Autorité environnementale

Avis délibéré de l’Autorité environnementale sur une unité de transformation de pommes de terre sur le territoire des communes de Bourbourg et Saint-Georges-sur-l’Aa (59)

n°Ae : 2019-80

Figure 2 : Principales installations de l'usine prévue (source : dossier)

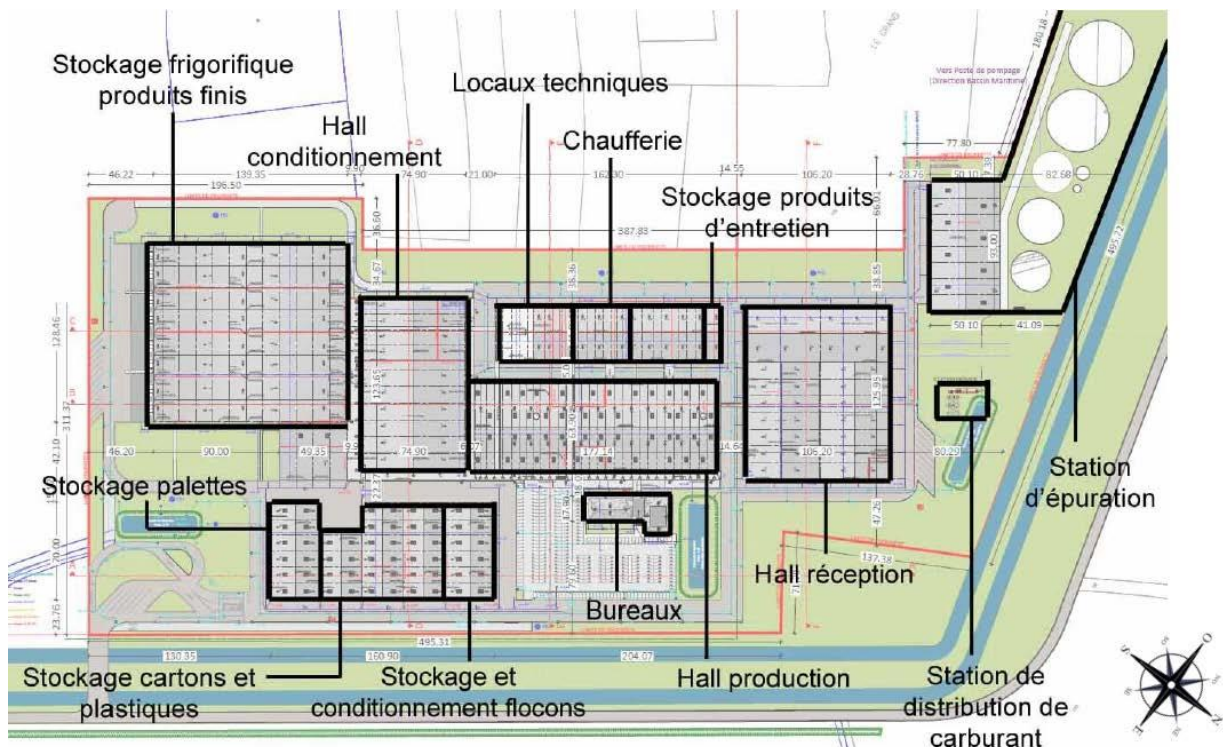
L'usine comprendra deux cheminées de 80 m de haut. Le dossier adressé à l'Ae ne contenait pas la demande de permis de construire, ce qui ne permettait pas de disposer des plans précis de certains équipements à construire. Il a été envoyé à l'Ae à la demande du rapporteur et reçu le 13 décembre 2019.

Figure 4 : Provenance des pommes de terre utilisées par l'usine (source : dossier)

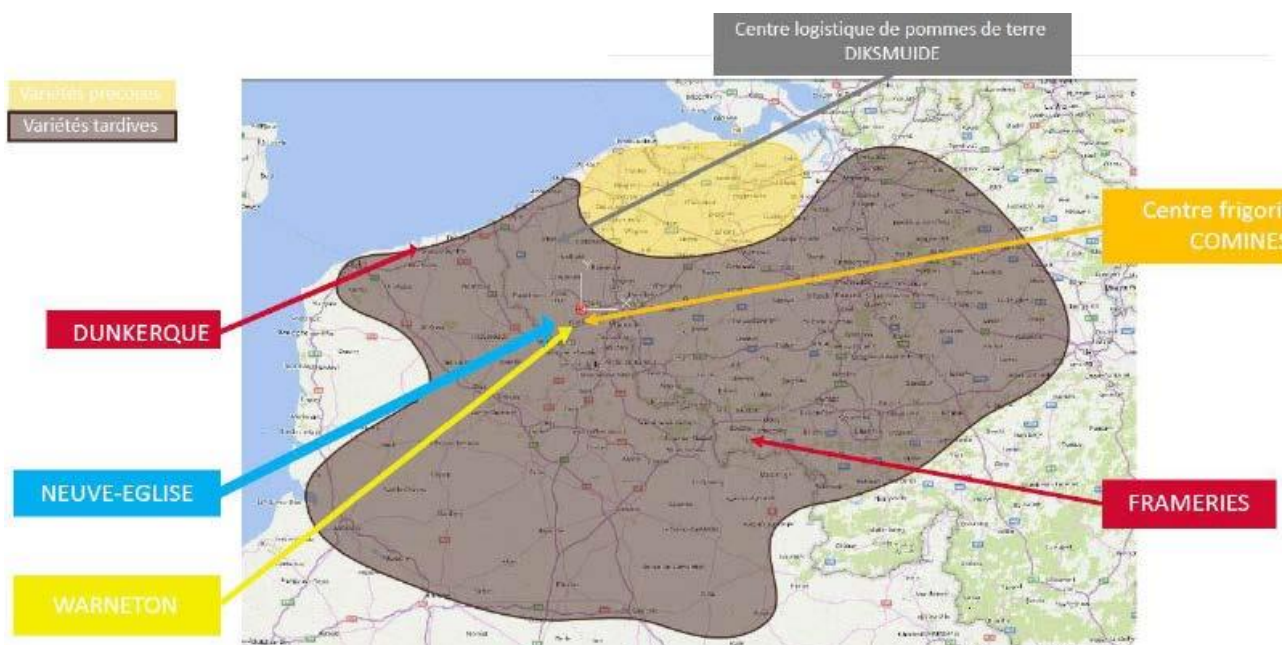
Il aurait été toutefois utile de compléter l'étude d'impact par une analyse des effets induits par le projet sur la filière d'approvisionnement. En effet, par les volumes en jeu et les cahiers des charges des pommes de terre à produire, l'usine peut induire des effets sur les distances moyennes des transports de pommes de terre et de produits finis, un changement des pratiques agricoles (mutation de cultures, retournements des sols, assolement en faveur de cultures à fort impact environnemental, usage des produits phytosanitaires, etc.)

L'Ae recommande de compléter l'étude d'impact par une analyse des effets du projet sur la filière d'approvisionnement et des impacts induits sur l'environnement, en prenant en compte l'évolution des systèmes et pratiques agricoles.

Figure 5 : Tracé nord de la canalisation des eaux traitées (l'usine et sa station d'épuration sont au sud de cette figure et n'y figurent pas) (source : dossier)

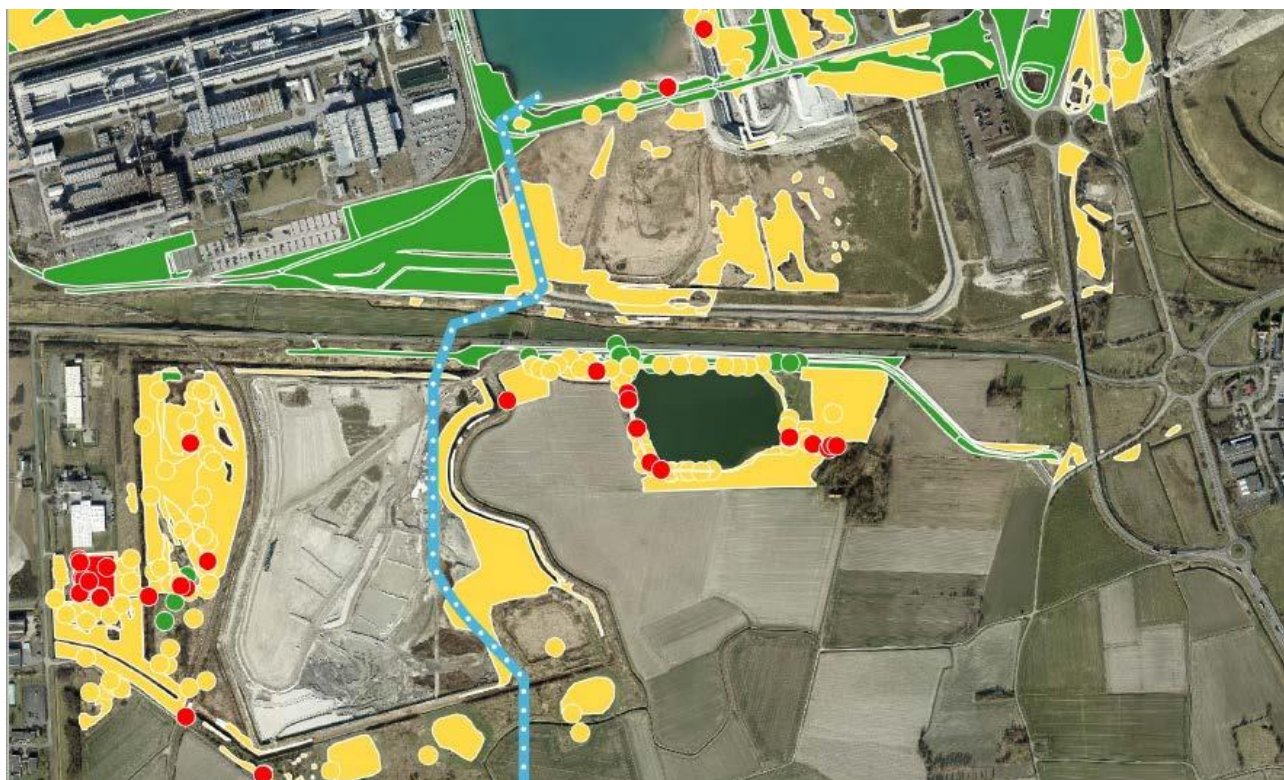
Il apparaît ainsi que le tracé de la canalisation emprunte dans sa partie nord, entre la RD601 et le bassin de l'Atlantique, un large secteur remarquable par sa flore. Il n'est pas prévu de le franchir en forage dirigé, mais en tranchée ouverte, ce qui aura des impacts nettement supérieurs. Ce choix n'est pas justifié dans le dossier.

L'Ae recommande de décrire les espèces et habitats affectés et de mieux justifier le choix de ne pas recourir à un forage dirigé pour la traversée par la canalisation des secteurs situés au nord de la RD601 qui présentent une flore patrimoniale.
